改善の内容

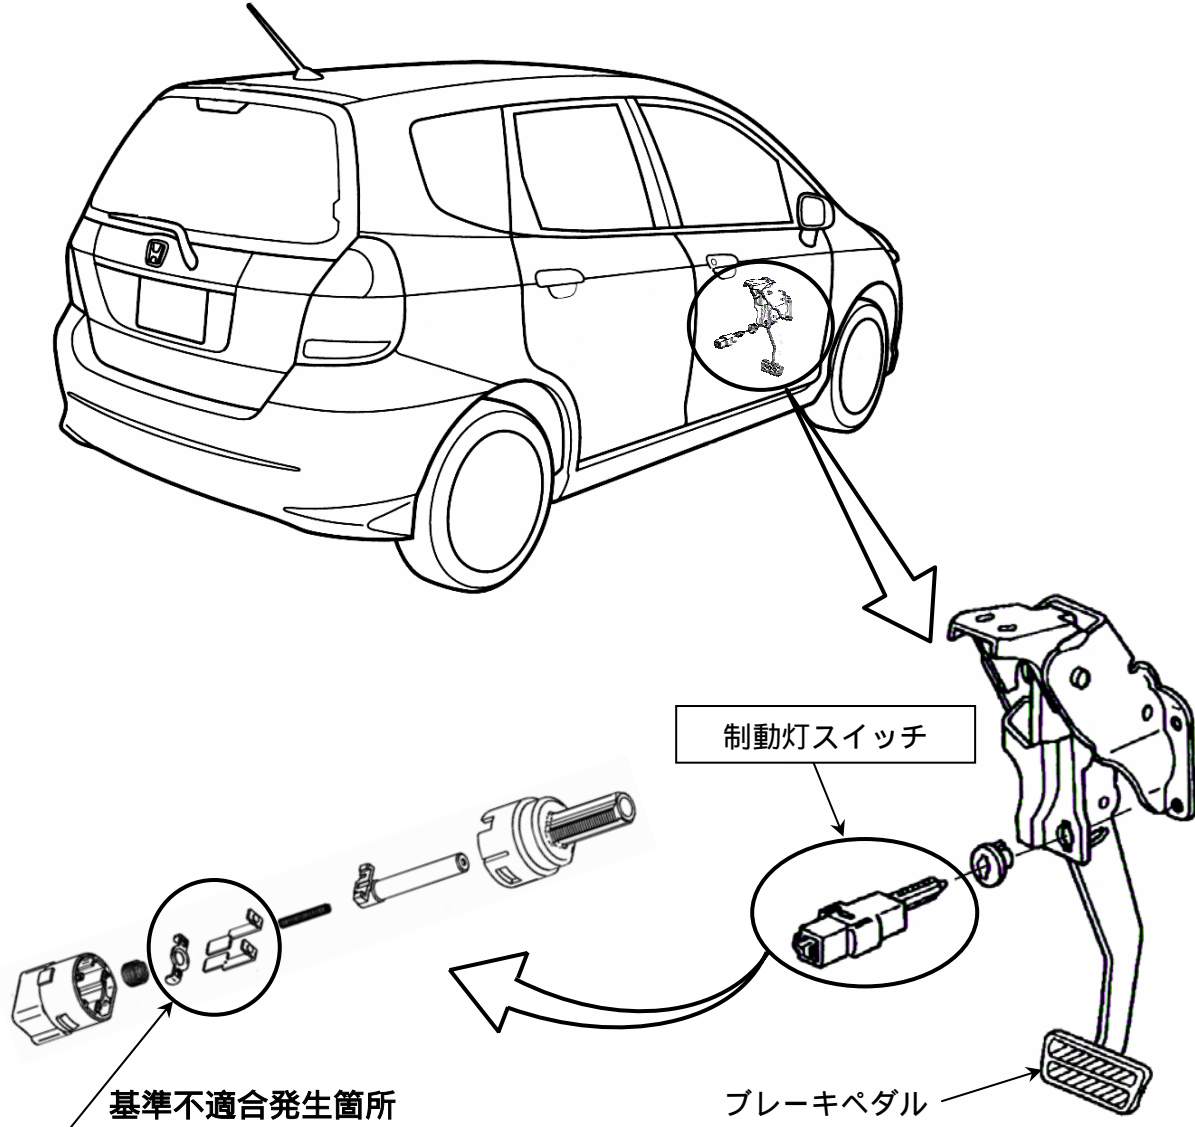
車両製作工程で制動灯スイッチの接点部に不適切な潤滑剤が付着したため、接点の断続の際に発生する熱により潤滑剤成分が酸化し、当該接点部の接触抵抗が増大するものがある。そのため、接点にはたらく電気負荷が小さいと、当該スイッチが導通不良となり、制動灯が点灯しなくなるおそれがある。

全車両、制動灯スイッチを対策品に交換する。

識別：助手席ドアチェッカー取り付けボルト頭部に黄色ペイントを塗布する。
